PEDIDO DE ESCLARECIMENTO E RESPOSTA
PREGÃO ELETRÔNICO Nº 108/2022
PROCESSO Nº 04.000.761.22.56

Trata-se de Pedido de Esclarecimento apresentado pela empresa **DIMAVE EQUIPAMENTOS MÉDICOS** ao Edital do Pregão de número em epígrafe cujo objeto é a aquisição de peças e kit conectores General Meditech G3D.

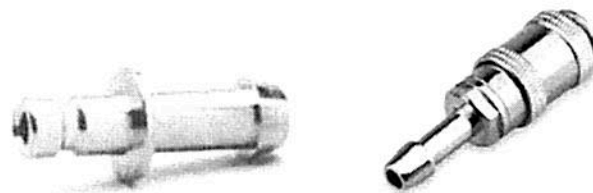
"No lote 4, o correto seria a conexão clip? Pois no edital menciona tipo banana, onde a mesma conexão se encontra somente para eletrocardiógrafos."

Para o lote 04 (SICAM 88259 - PEÇA PARA MONITOR MULTIPARAMÉTRICO MARCA GENERAL MEDITECH, MODELO G3D, CABO PACIENTE PARA ECG DE 5 VIAS, CONEXÃO BANANA), o correto é Plug Banana para clip Adulto para aparelho de ECG.
